710 - INSP
 ISO/IEC 17020
 Origineel verslag

Controlebezoek - Periodiek [Hfst 6.5]

Verslagnummer: 18/16102024/37760/1/1

Inspectie adres: Antwerpsestraat 129, 2845
 Niel (België)
 De fundering dateert van: Voor 1 oktober 1981
 Type: Controlebezoek - Periodiek [Hfst 6.5]

Elektrisch bord

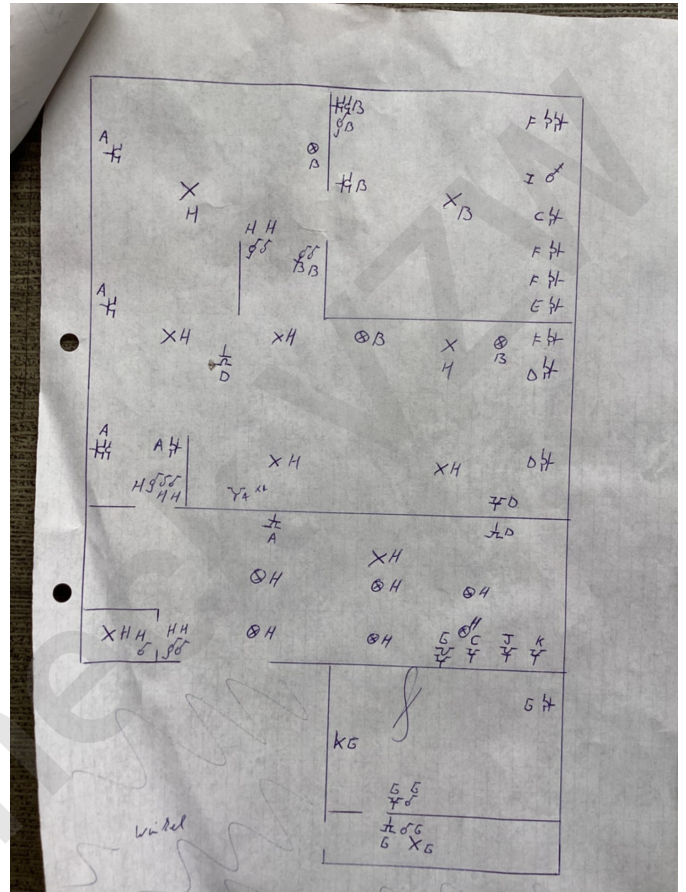
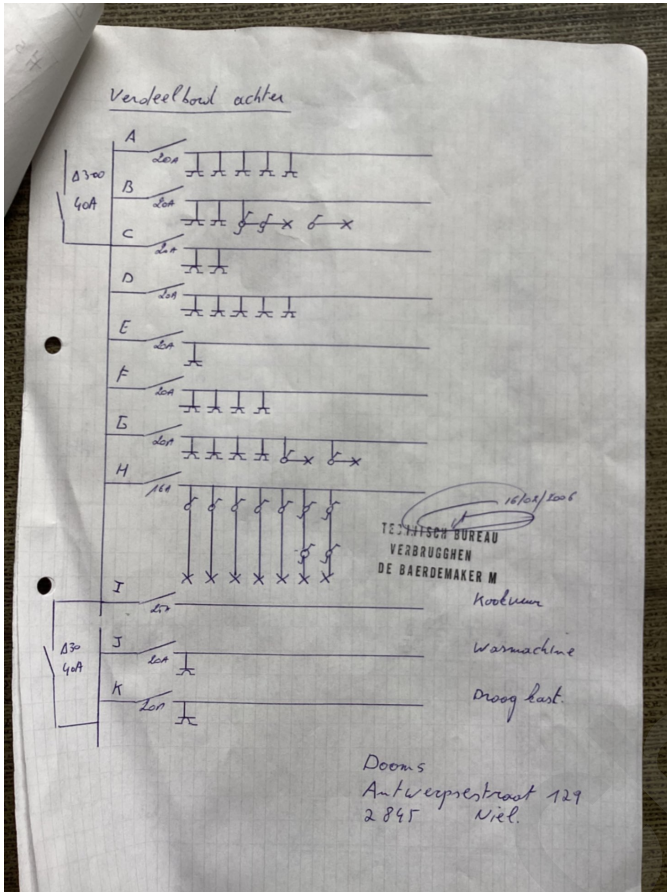
- Het verdeelbord is onvoldoende gemarkeerd. Individuele markering, voedingsspanning en/of gevarendriehoek ontbreken. - oAfd 3.1.3.3; Afd 9.4.1
- Er is geen deur aan het bord. - oAfd 4.2.2.3; oAfd 4.2.2.1.b; oAfd 5.3.5.1

- Er ontbreken afdekplaatjes in het elektrisch bord. - Afd 5.2.6; oAfd 4.2.2.3
- De kringen die de wasmachine, vaatwasmachine, droogkast voeden, zijn niet voorzien van een (zeer) hoog gevoelige differentieelstroombeschermingsinrichting. - oAfd 4.2.4.3.b

- Er is geen differentieelstroombeschermingsinrichting geplaatst aan het begin van de installatie. - oAfd 4.2.4.3.b; oAfd 5.3.5.3
- De beschermingsindex tegen rechtstreekse aanraking van de verlichting, stopcontacten en/of schakelaars is niet voldoende. Plaats afscherming, dekseltjes, kapjes, - oAfd 4.2.2.3
